**Commission économique pour l'Europe****Comité des transports intérieurs****Groupe de travail des problèmes douaniers  
intéressant les transports****137<sup>e</sup> session**

Genève, 10-13 juin 2014

**Convention douanière relative au transport international  
de marchandises sous le couvert de carnets TIR****(Convention TIR de 1975): Révision de la Convention****– propositions d'amendements à la Convention: véhicules  
à bâches coulissantes****Véhicules et conteneurs à bâches coulissantes****Communication du Comité de liaison de la construction  
de carrosseries et de remorques****I. Introduction**

**Croquis n° 9 (suite)****Croquis n° 9.4**

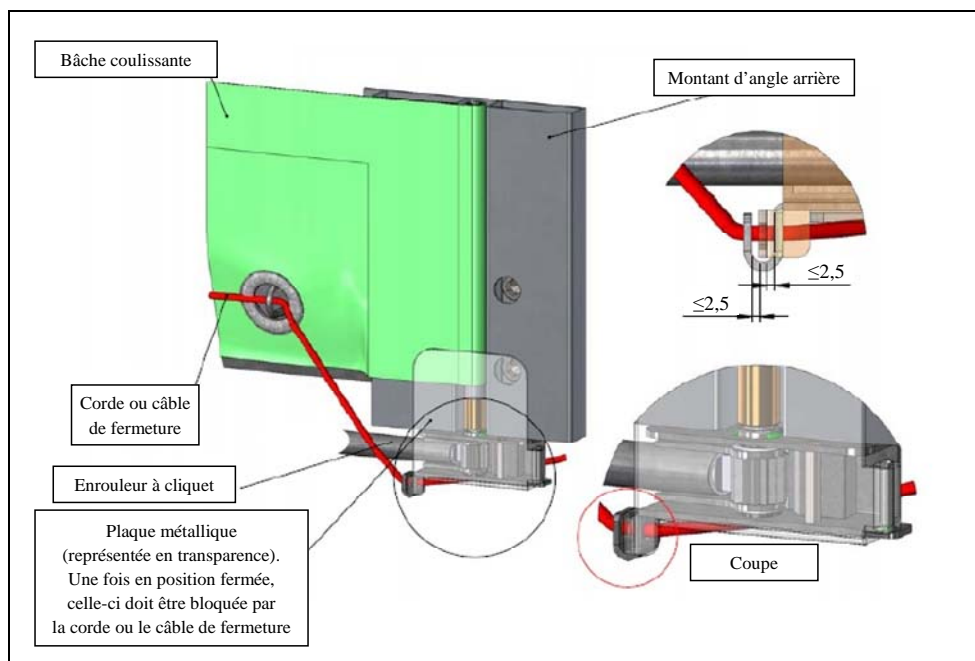
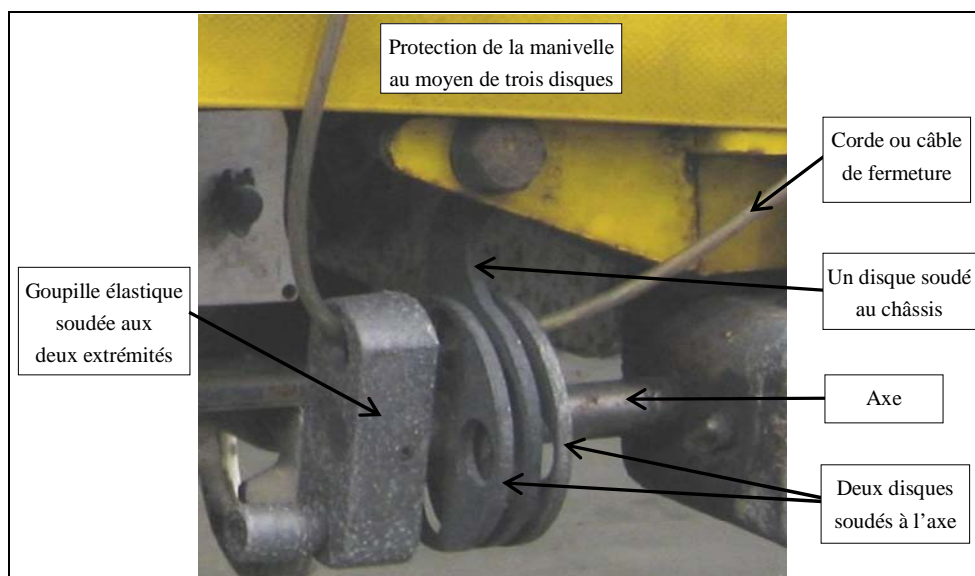
7. Remplacer le croquis n° 9 par le suivant:

Pour tendre la bâche coulissante horizontalement, on utilise un enrouleur à cliquet (habituellement à l'arrière du véhicule). Le présent croquis donne deux exemples a) et b) de la manière de verrouiller l'enrouleur à cliquet ou le tendeur à réducteur.

**a) Verrouillage de l'enrouleur à cliquet****b) Verrouillage du tendeur à réducteur**

**Croquis n° 9.5**

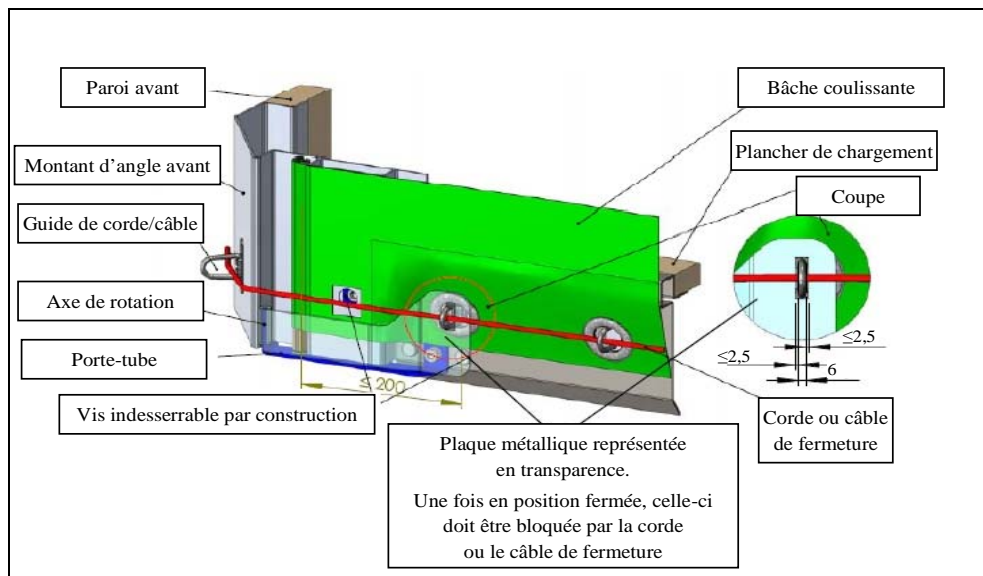
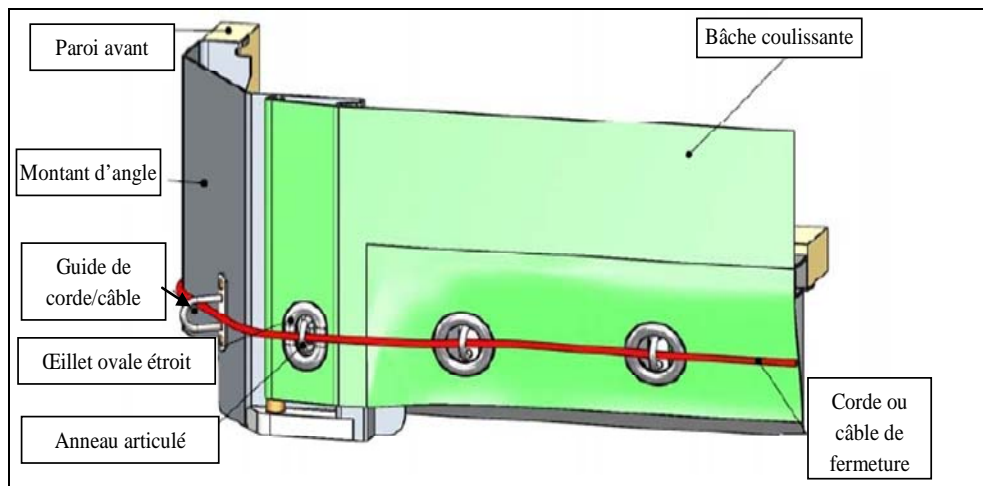
Pour fixer la bâche coulissante de l'autre côté (habituellement à l'avant du véhicule), on peut utiliser les systèmes a) ou b) suivants.

**a) Plaque métallique**

**b) Œillet ovale étroit, système antilevage pour le tube de tension**

### Croquis n° 10

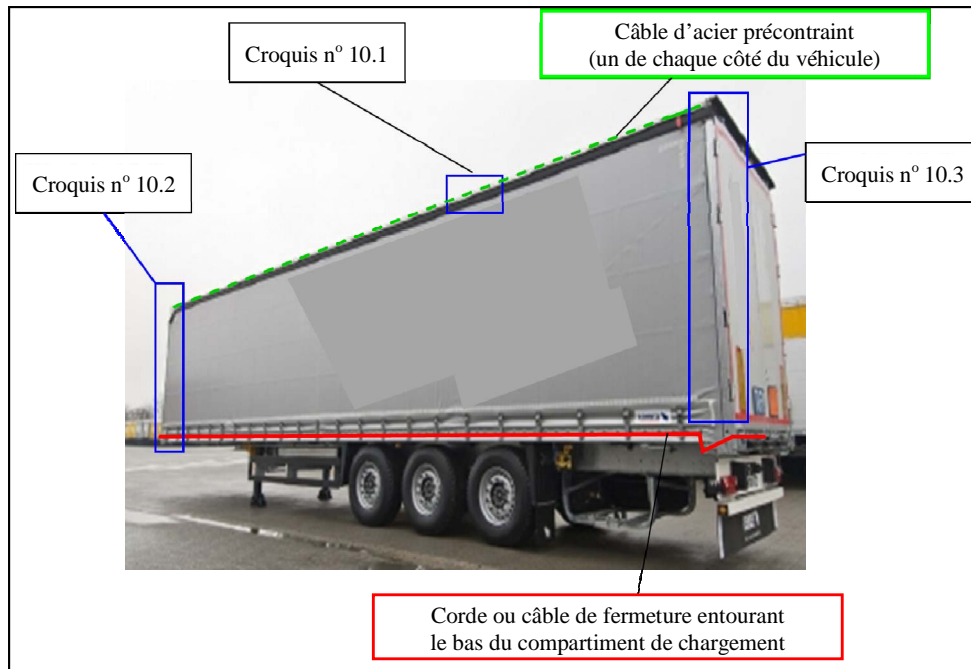
8. Après le croquis n° 9, *ajouter* un nouveau croquis n° 10:

#### EXEMPLE DE CONSTRUCTION D'UN VÉHICULE À BÂCHE DE TOIT COULISSANTE

Ce croquis illustre un exemple de véhicule ainsi que les importantes prescriptions décrites à l'article 5 de l'annexe 2.

### Croquis n° 10.1

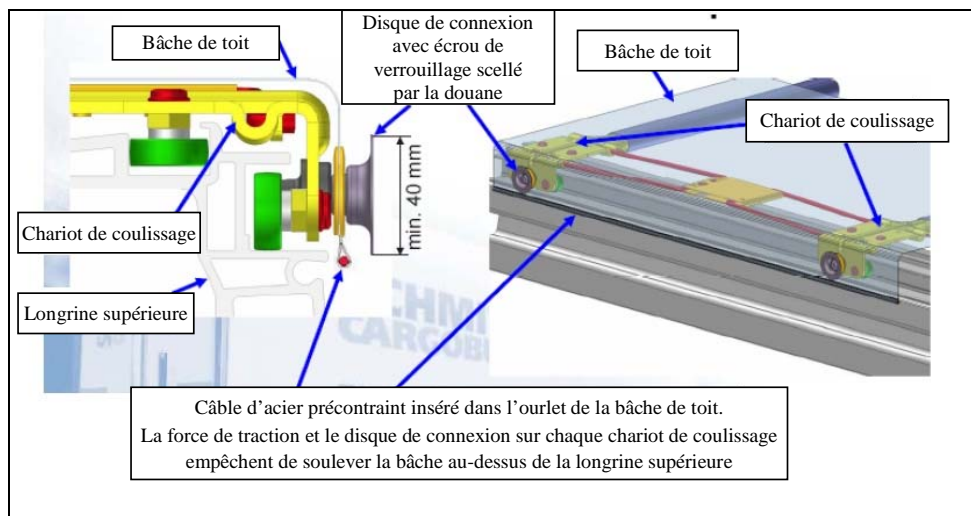
Deux câbles d'acier précontraint, insérés dans l'ourlet des bâches latérales, sont fixés de chaque côté du compartiment de chargement. Chacun d'eux est fixé à l'avant (voir croquis 10.2) et à l'arrière du compartiment (voir croquis 10.3). La force de traction et le disque de connexion sur chaque chariot de coulissage empêchent de soulever le câble et l'ourlet au-dessus de la longrine supérieure.

Croquis n° 10.2

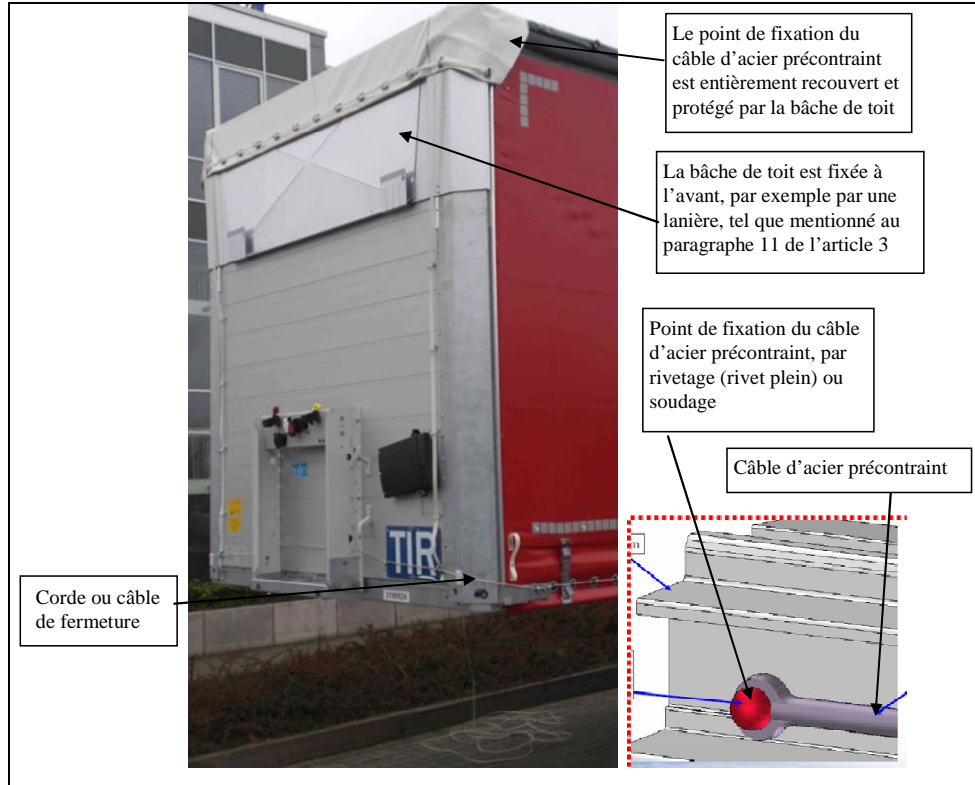
La bâche de toit doit recouvrir la partie pleine du toit de telle manière qu'elle ne puisse être tirée par-dessus l'arête supérieure de la longrine supérieure.

Croquis n° 10.3

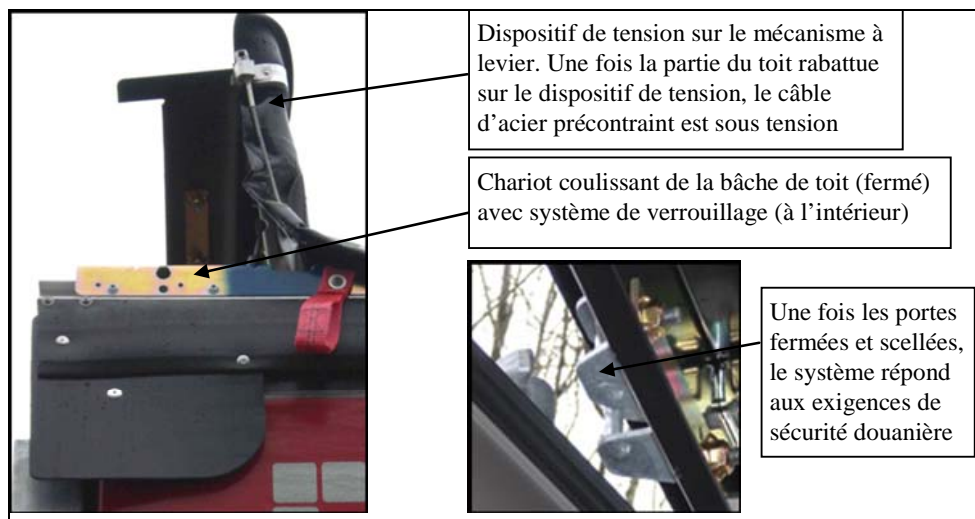
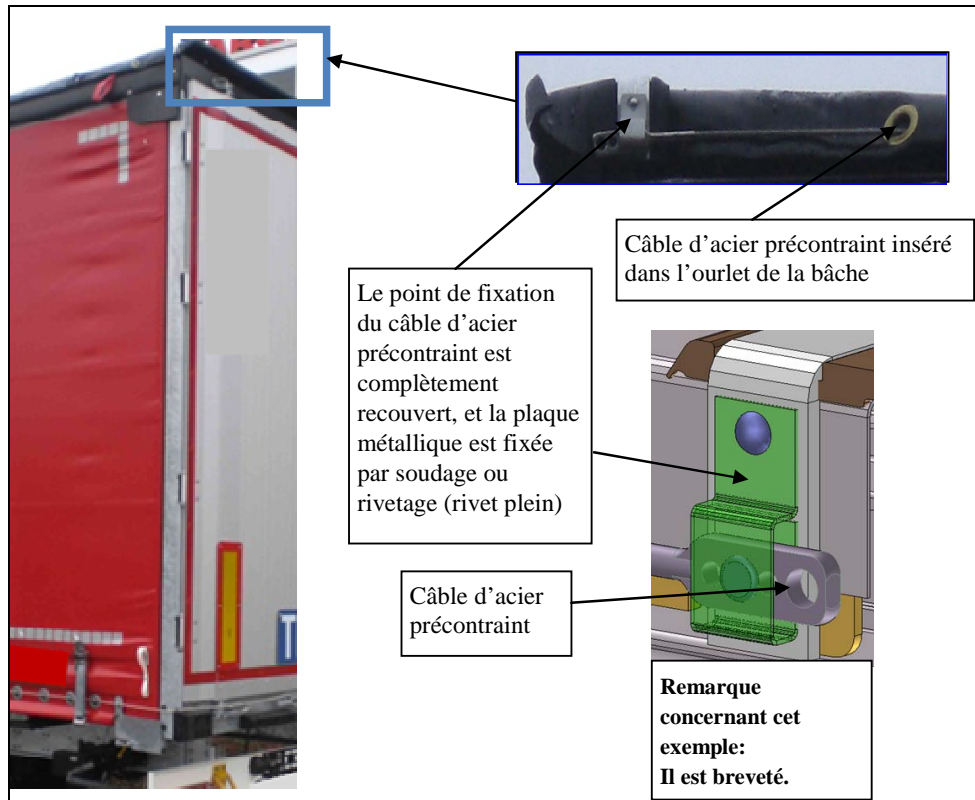
À l'arrière, un dispositif spécial, par exemple une plaque déflectrice, est monté sur le toit et empêche d'accéder au compartiment de chargement sans laisser de traces visibles une fois les portes fermées et scellées.

**Croquis n° 9 (suite)****Croquis n° 9.4**

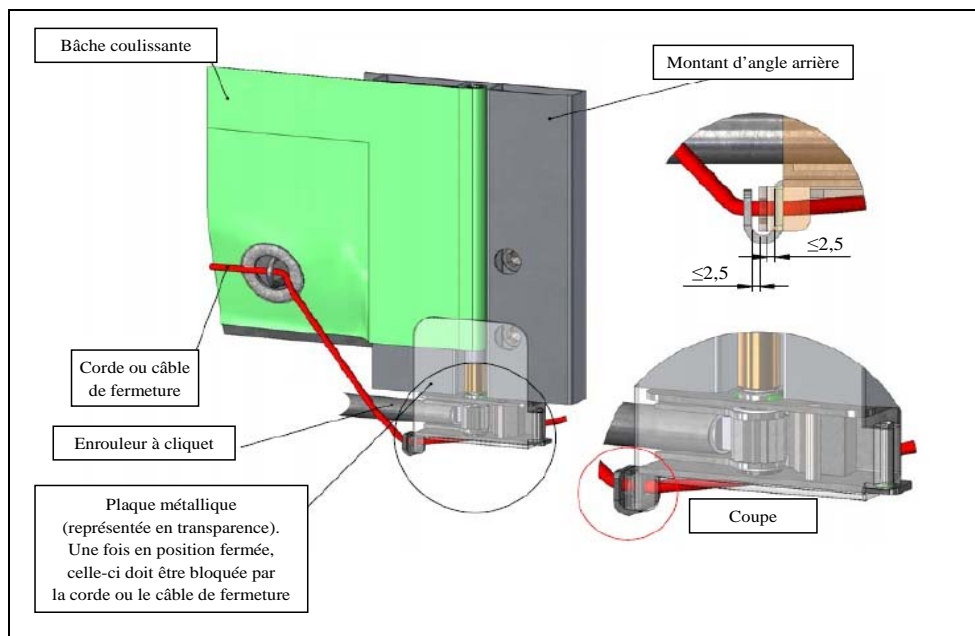
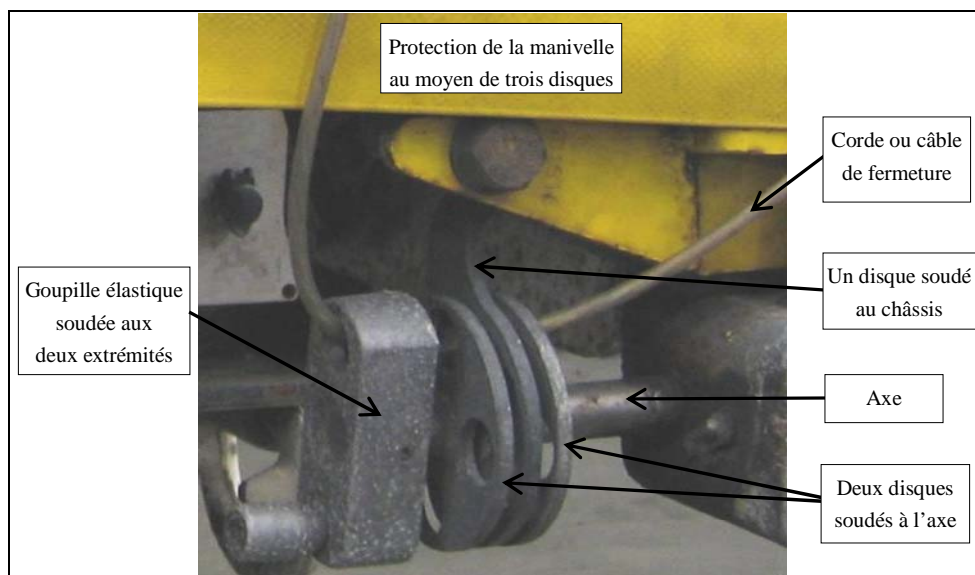
12. Remplacer le croquis n° 9 de la première partie de l'annexe 7 par le suivant :

Pour tendre la bâche coulissante horizontalement, on utilise un enrouleur à cliquet (habituellement à l'arrière du conteneur). Le présent croquis donne deux exemples a) et b) de la manière de verrouiller l'enrouleur à cliquet ou le tendeur à réducteur.

**a) Verrouillage de l'enrouleur à cliquet****b) Verrouillage du tendeur à réducteur**

**Croquis n° 9.5**

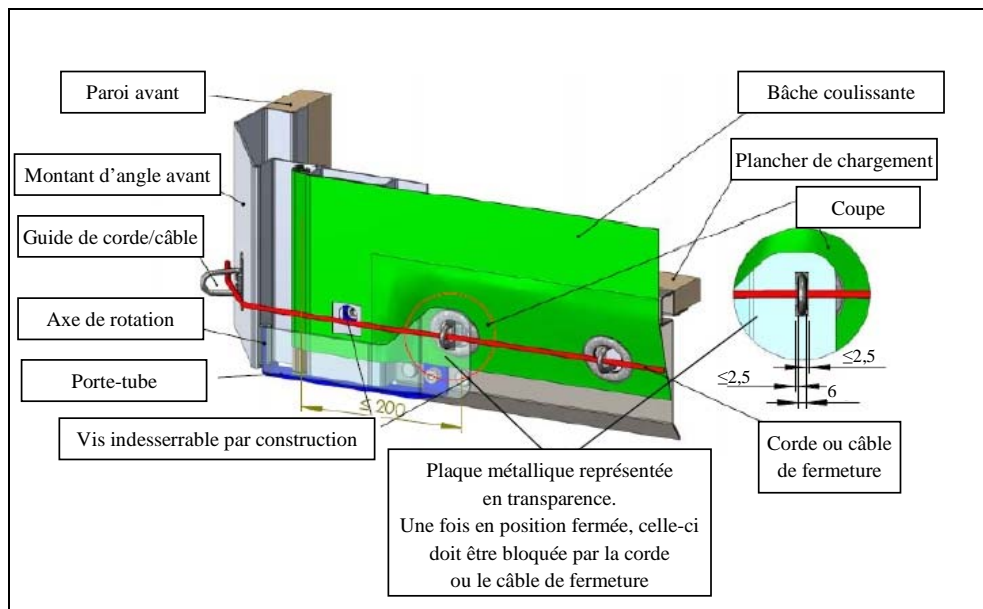
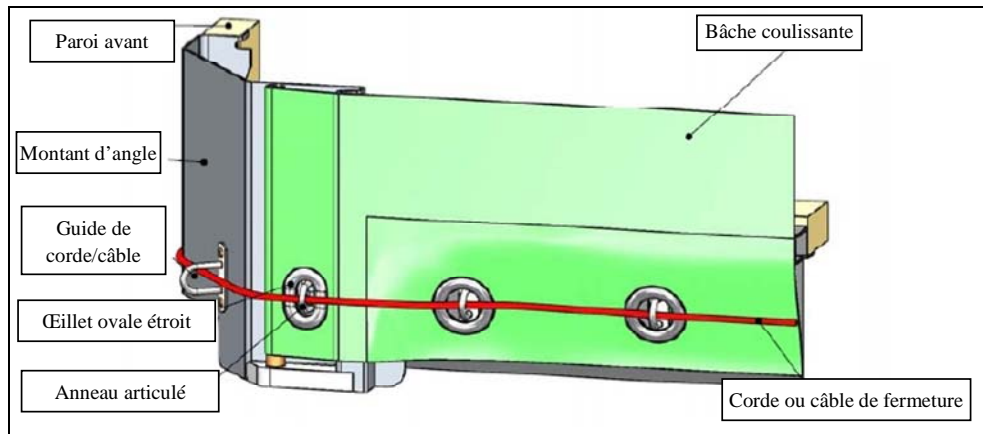
Pour fixer la bâche coulissante de l'autre côté (habituellement à l'avant du conteneur), on peut utiliser les systèmes a) ou b) suivants.

**a) Plaque métallique**

**b) Œillet ovale étroit, système antilevage pour le tube de tension**

### Croquis n° 10

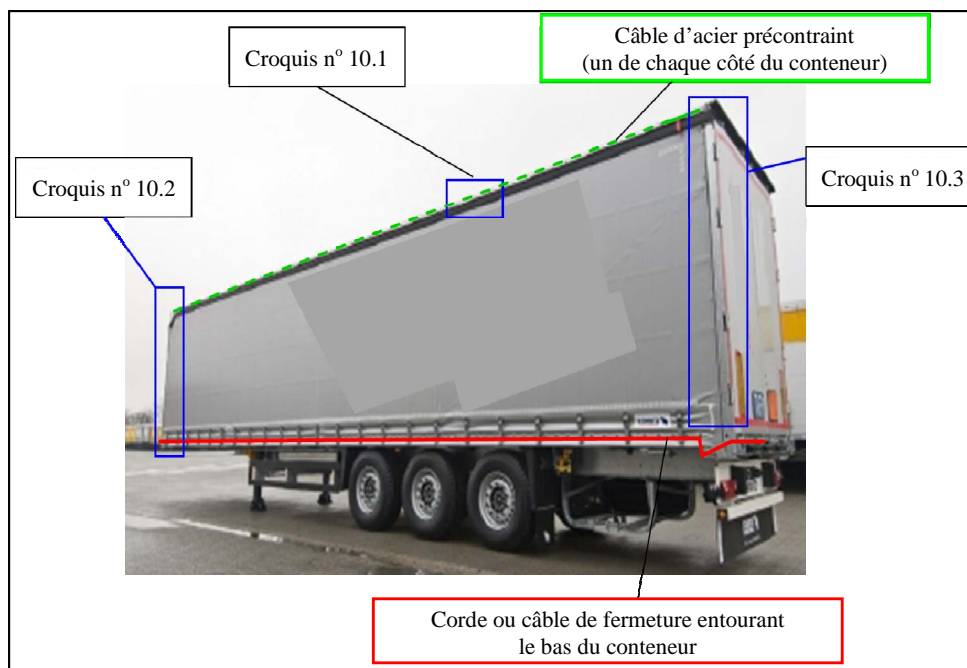
13. Après le croquis n° 9, *ajouter* un nouveau croquis n° 10:

#### EXEMPLE DE CONSTRUCTION D'UN CONTENEUR À BÂCHE DE TOIT COULISSANTE

Ce croquis illustre un exemple de conteneur ainsi que certains points importants décrits à l'article 6 de la première partie de l'annexe 7.

### Croquis n° 10.1

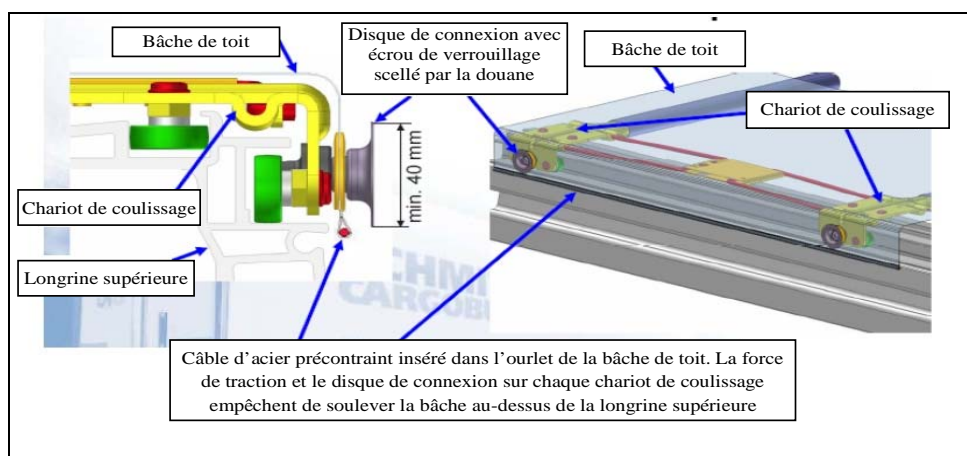
Deux câbles d'acier précontraint, insérés dans l'ourlet des bâches latérales, sont fixés de chaque côté du conteneur. Chacun d'eux est fixé à l'avant (voir croquis 10.2) et à l'arrière du conteneur (voir croquis 10.3). La force de traction et le disque de connexion sur chaque chariot de coulissage empêchent de soulever le câble et l'ourlet au-dessus de la longrine supérieure.

Croquis n° 10.2

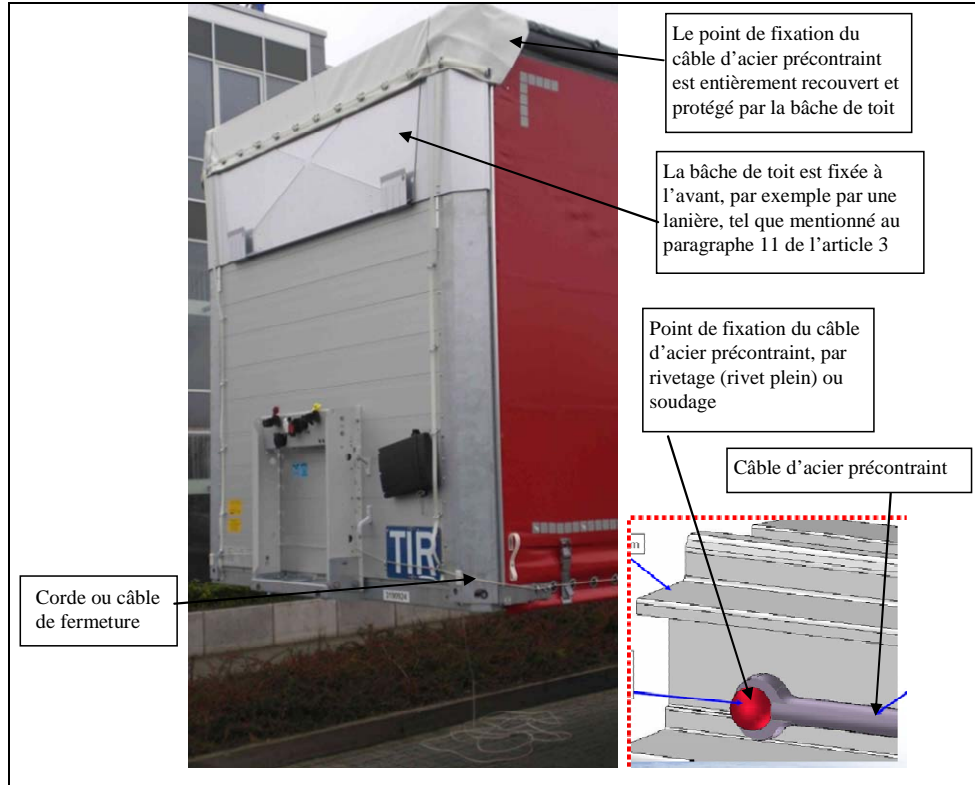
La bâche de toit doit recouvrir la partie pleine du toit de telle manière qu'elle ne puisse être tirée par-dessus l'arête supérieure de la longrine supérieure.
